ARTIEBOLAGET GOTAVÄRKEN		BEST. NR.	BEST. NR.
EK FRATEVITA'S		1667	1667
EK'S JAMES CLARKE ROSS & SÖN			
ÄNDRING AV ANTERSTÄV			
O RÖDER.			
RITAD AV GÖTTFRID			
KALKER AV			
GRANSKAD

'Alteration to stem frame & rudder,'

of 'Fraternitas.'

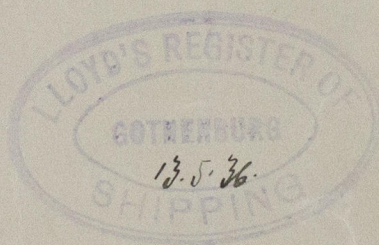
If necessary inside of tiller to be  
built up with electric welding and  
turned down to suit rudder head.

Rudder head cut down.

Rudder to be cut off at under

edge of arm.

The rudder and stemframe are the same as previously in  
regard to shape and scantlings except the following:-  
Stemframe upper part to be cut away.  
Rudder lower part to be cut away.  
Rudder extended at after side.  
Rudder is lowered one fiftite distance.  
Rudder head cut off at top.
